## GRANSKNINGSUTLÅTANDE

Dnr KFKS 2017/285 Projekt 93101928 Standardförfarande

# Detaljplan för Myrsjö sportcentrum, del av fastigheterna Rensättra 2:3 och Rensättra 6:1, i Boo, Nacka kommun

## Alternativt planförslag

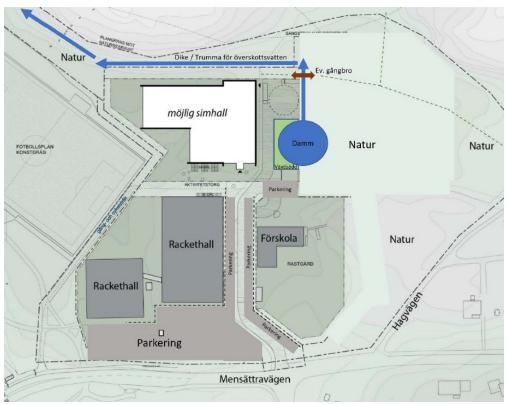
Eftersom behovet av simhall är påtagligt har vi, liksom tidigare, skissat på en alternativ detaljplan som på ett mycket bättre sätt tillgodoser alla parters intressen. Förslaget är också betydligt smidigare ur ett byggnadstekniskt perspektiv där hänsyn tas till markförhållanden och dagvattenfrågan löses på ett bättre sätt.

Förslaget är helt i linje med vad som står i översiktsplanen och RUFS och skapar en mjuk övergång mellan bebyggelse och natur som blir en naturlig och fin entré mot föreslaget naturreservat. Dagens buffertzon för närboende behålls. En damm skapas för att ta hand om mark- och grundvatten och lövsumpskogen och övrig skog sparas.

Vidare anläggs dike/trumma för att avleda eventuellt överskottsvatten vid häftiga skyfall. Överskottsvatten kommer i huvudsak bestå av mark- och grundvatten från naturområde och risken med föroreningar minskas drastiskt gentemot kommunens planförslag. Damm i norra hörnet av planen kan också anläggas för att fungera som en andra buffert för överskottsvatten. Området för förskola behålls intakt. Ingen byggrätt beviljas där.

Det alternativa förslaget möjliggör inte för utveckling av rackethallarna vilket har varit en viktig förutsättning i planarbetet. Placeringen av simhallen i det alternativa förslaget ligger i områdets lågpunkt.

Även i det alternativa förslaget krävs transporter av farligt gods till simhallen, med samma risker som i planförslaget. Ur det perspektivet är det alternativa förslaget varken bättre eller sämre än planförslaget.

Det alternativa planförslaget har tagit en stor del av förskolegården och gjort den till NATUR.
